Étude d'impact sur l'environnement pour l'aménagement d'un lien cyclable
dans la MRC Robert-Cliche déposée au ministre du Développement durable,
de l'Environnement et des Parcs.

N/Dossier : 56826

Réponse aux questions
Juillet 2010

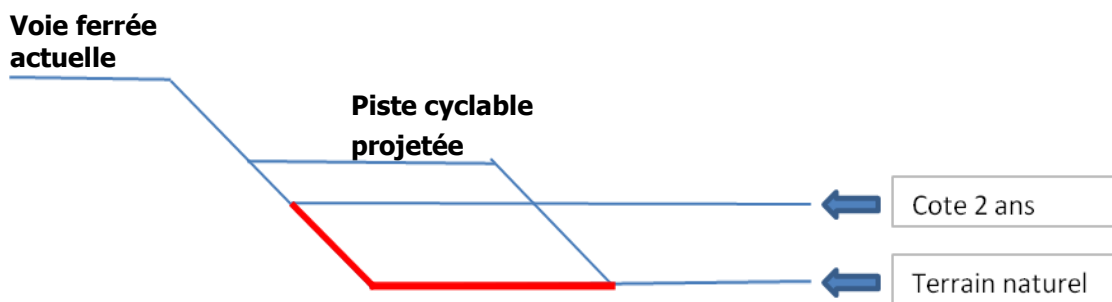
QC-11 Toujours à la page 6 de l'étude d'impact, il est mentionné que le tronçon 2 se situe du côté ouest alors que le tronçon 3 se situe du côté est de la voie ferrée. L'initiateur du projet doit préciser à quelle hauteur le changement de côté de la voie ferrée aura lieu et de quelle manière il sera fait.

La traversée s'effectuera au niveau de la rue Fleury, à Saint-Joseph-de-Beauce, soit environ au km 9+800. La rue Fleury est localisée sur la carte 1.1 de l'étude d'impact.

Le passage sera fait selon les normes du MTQ pour les traversées de voie ferrée par les pistes cyclables. Un géotextile sera mis sur le ballast et le remblai sera posé par-dessus. Aucune excavation ne sera réalisée et les rails ne seront pas enlevés.

Calcul de l'empiètement sous la cote de 2 ans

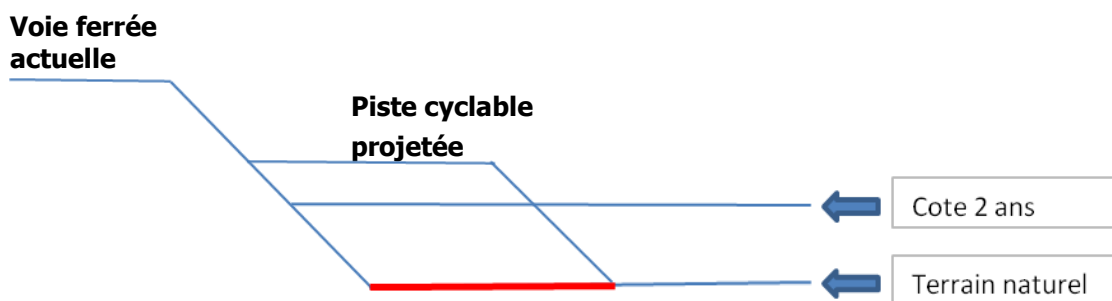
QC-12 Si on additionne la valeur des empiètements sous la cote de récurrence de deux ans des quatre sections données à la section 1.2.3, on obtient un empiètement total de 9,4 ha. Cependant, à la page 111, il est écrit que « 4,6 ha de milieux inondés plus ou moins longtemps au printemps seront perdus sous le remblai de la piste cyclable ». L'initiateur du projet doit clarifier la valeur des empiètements qui seront faits sous la cote de récurrence de deux ans dans le cadre du présent projet.

La différence vient de la façon de calculer les empiètements ou les pertes d'habitat. Pour le calcul de l'empiètement sous la cote de 2 ans, on additionne la longueur du talus de la voie ferrée actuelle sous la cote de 2 ans ainsi que le terrain horizontal adjacent où sera construite la piste cyclable. Pour le calcul des pertes d'habitat du poisson, on considère seulement le terrain horizontal car la pente de la voie ferrée actuelle sera recréée sur la pente de la piste cyclable avec les mêmes conditions qu'actuellement (c'est-à-dire végétalisée) pour l'habitat du poisson.

Les croquis ci-dessous permettent de comprendre la différence.

Cartes de localisation de la zone inondable 20 ans et 100 ans

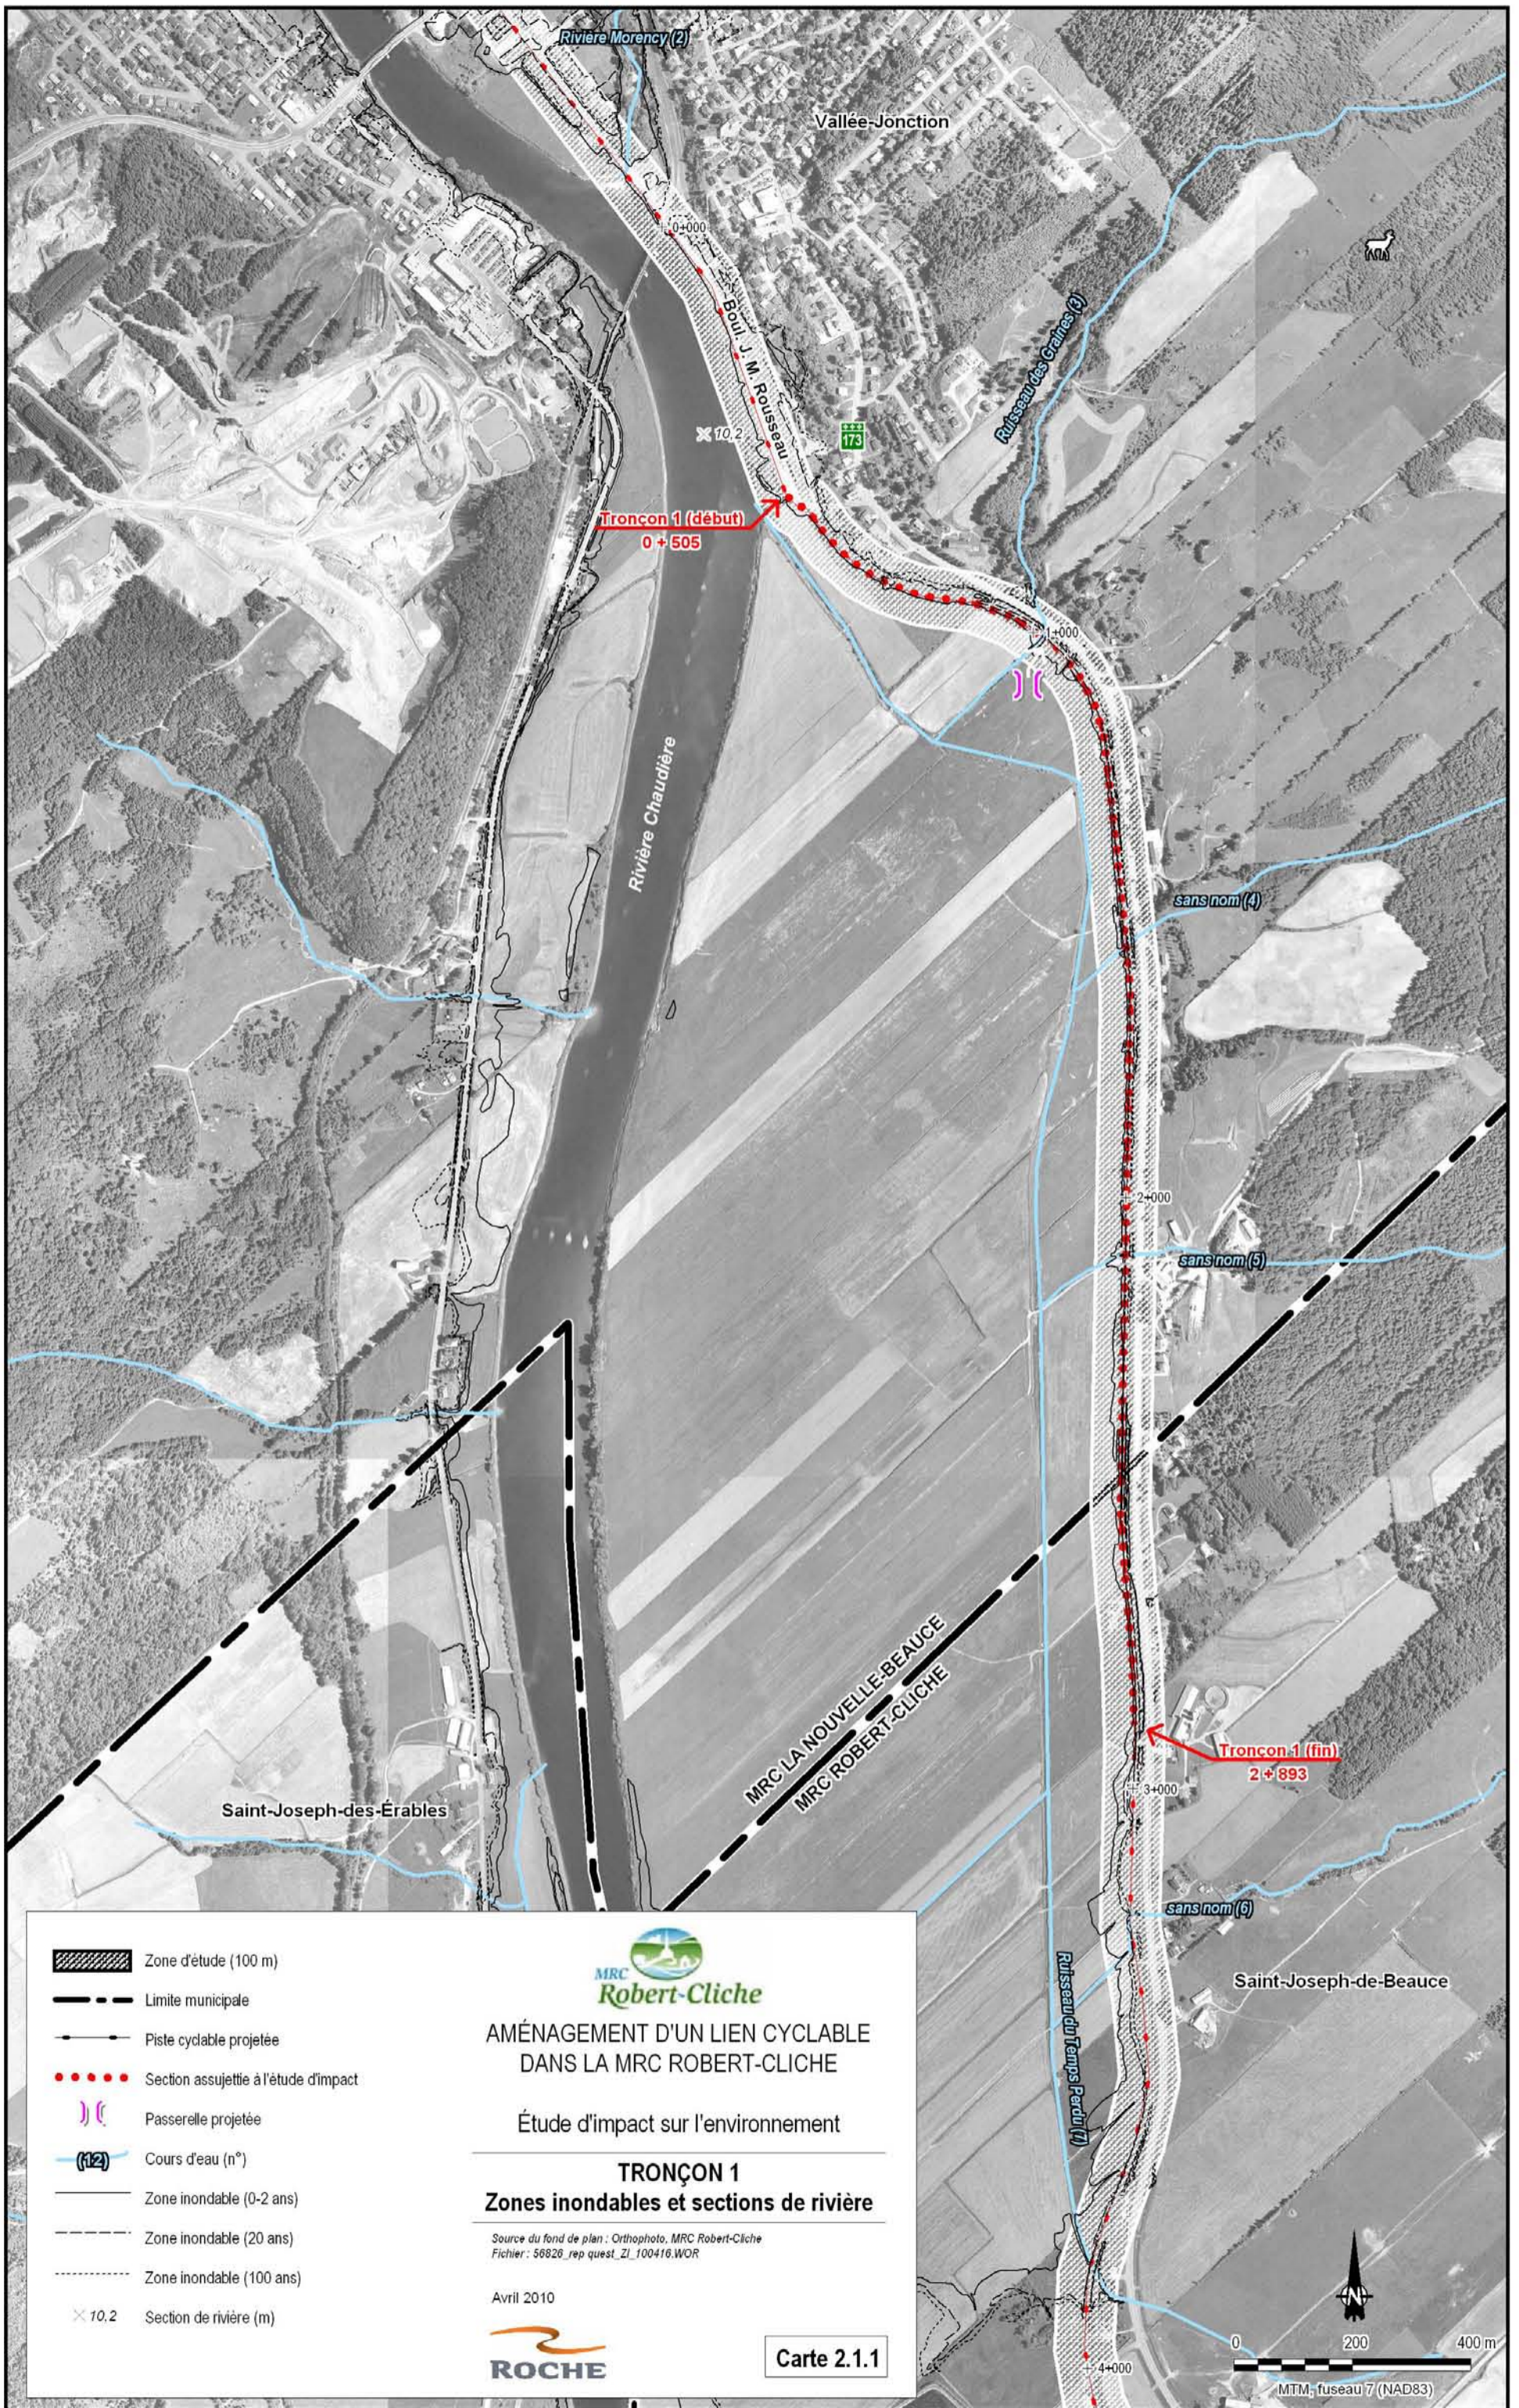
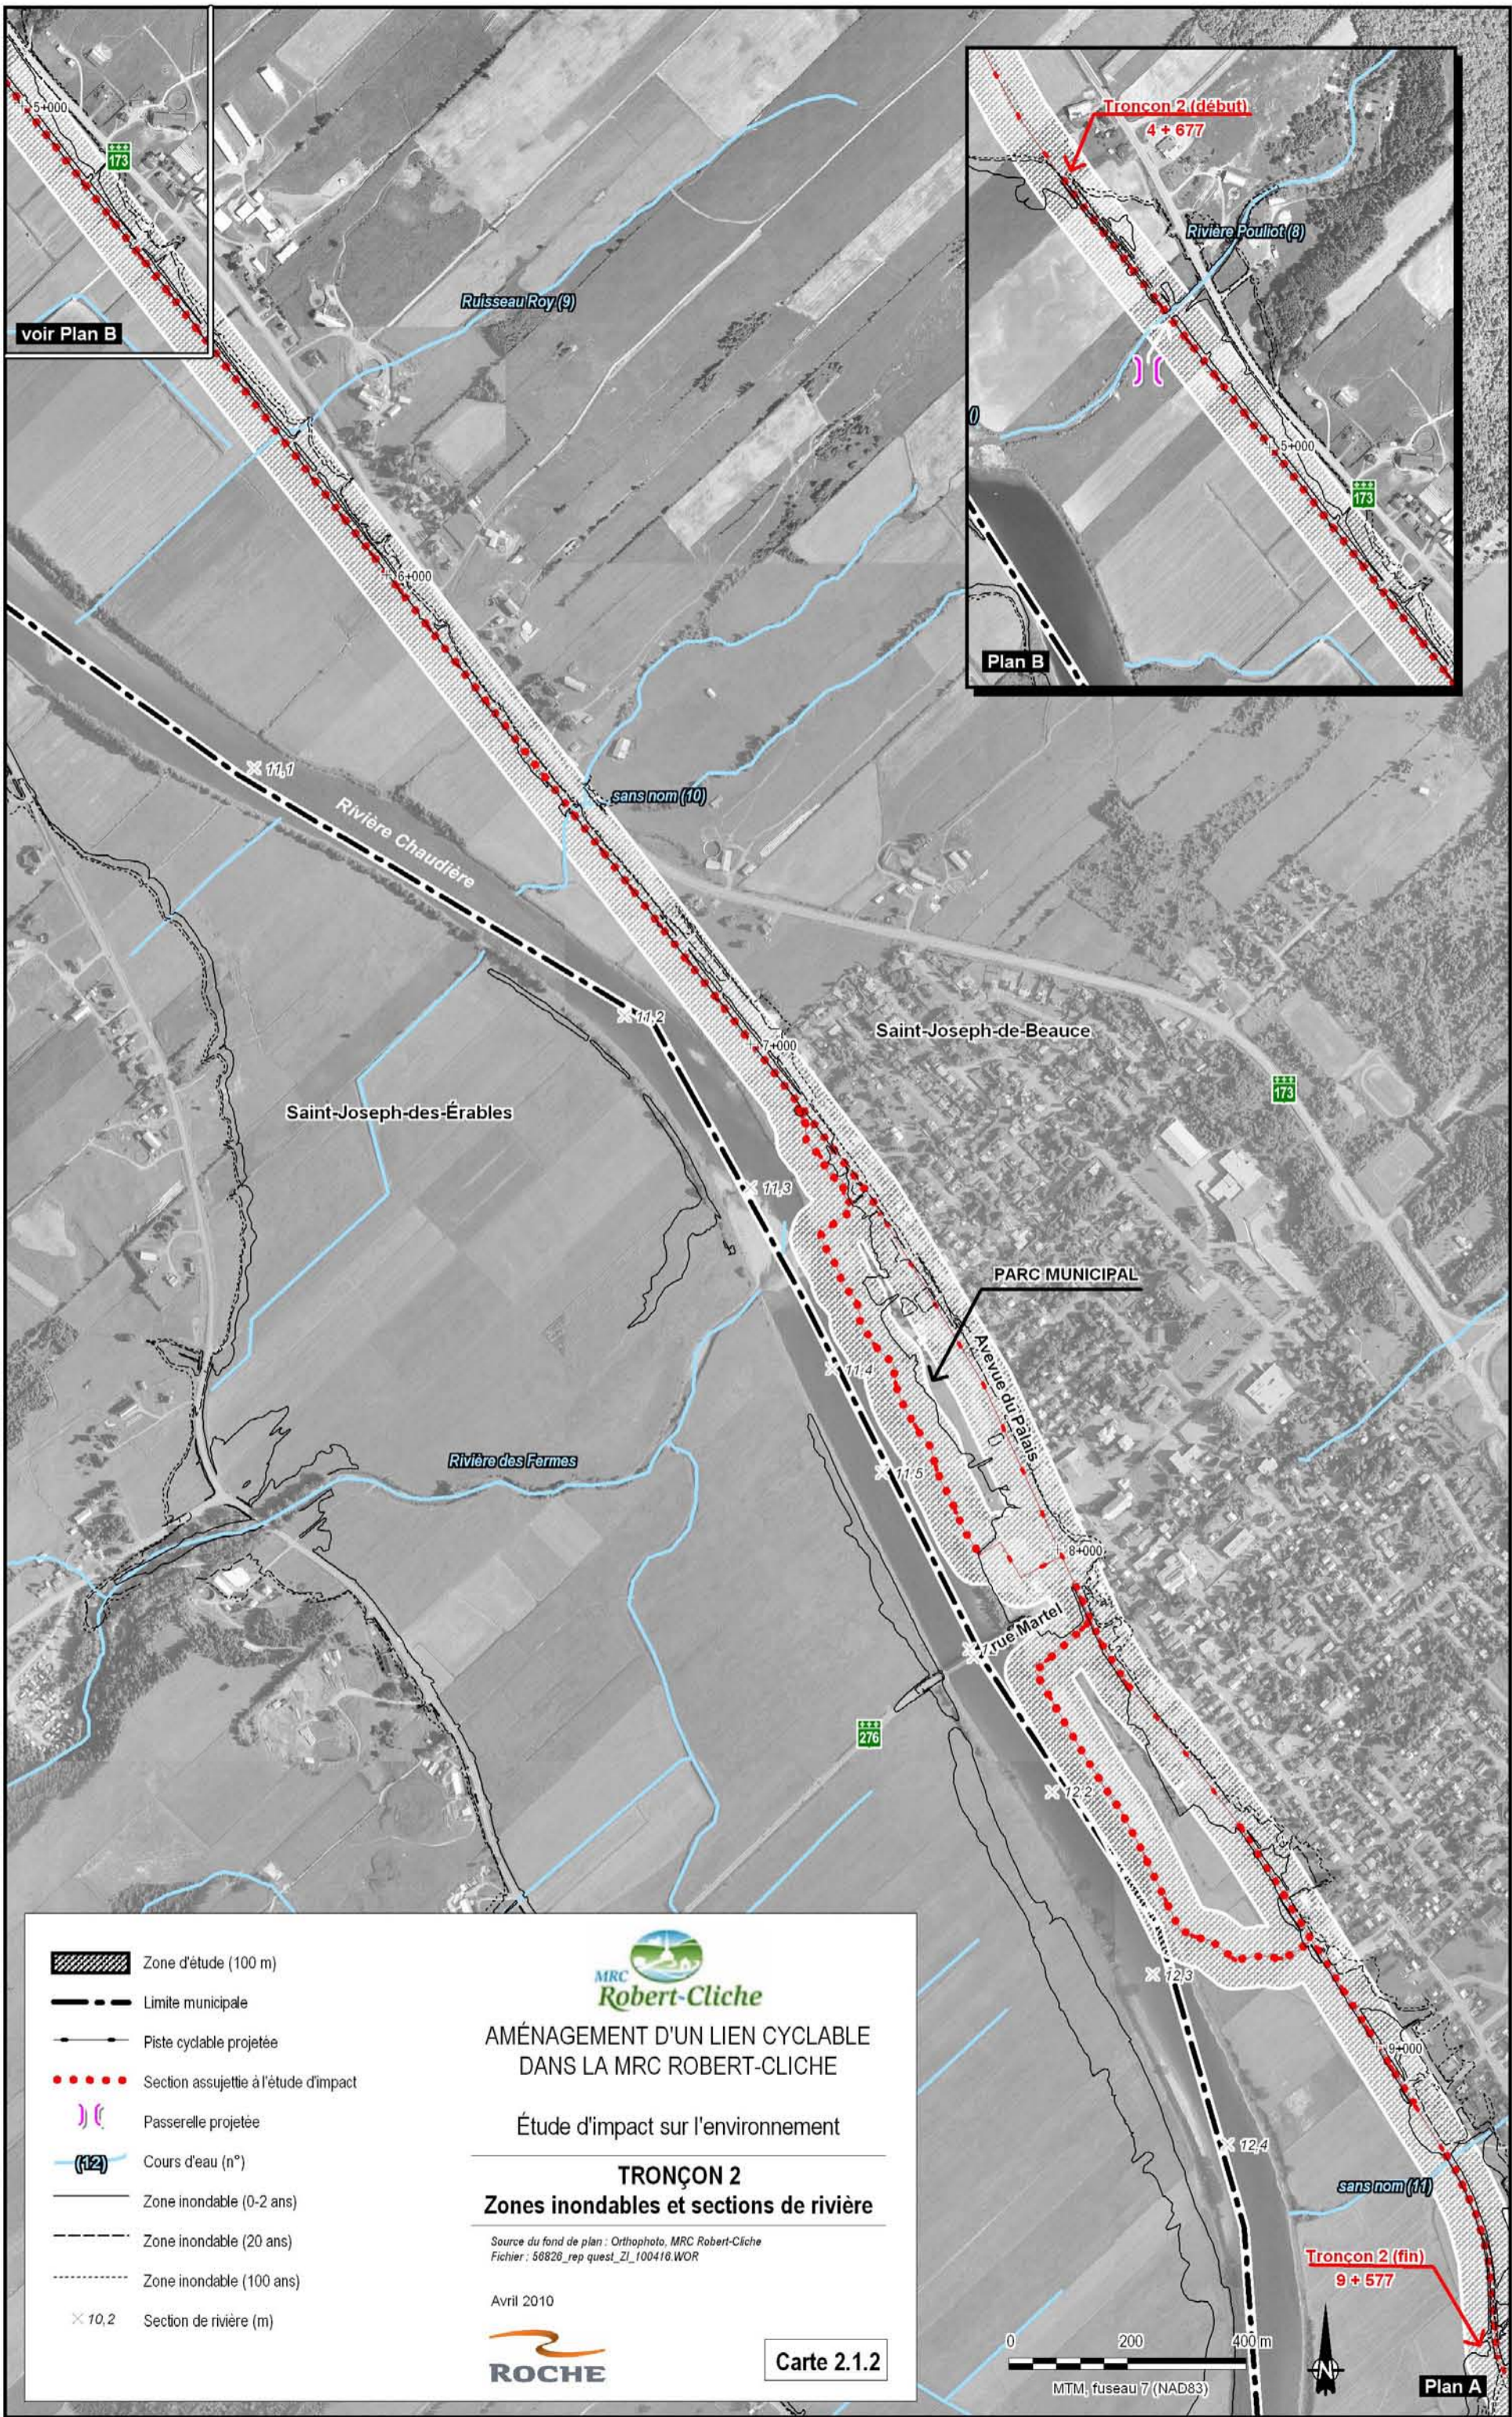
QC-3 Les limites de la zone inondable de récurrence de 2 ans sont illustrées sur les différentes cartes présentées dans l'étude d'impact. Il serait également pertinent de présenter les limites des zones inondables de récurrences de 20 ans et de 100 ans, si disponible. Ces éléments aideraient à constater l'empiètement des aménagements proposés à l'intérieur de ces zones.

Les cartes jointes à l'annexe 1 permettent de visualiser les limites des zones de récurrence de 20 ans et 100 ans par rapport au tracé projeté de la piste cyclable. Comme on peut le constater au tableau précédent, les élévations pour ces deux cotes sont très rapprochées, ce qui rend difficile une illustration à l'échelle utilisée dans l'étude d'impact.
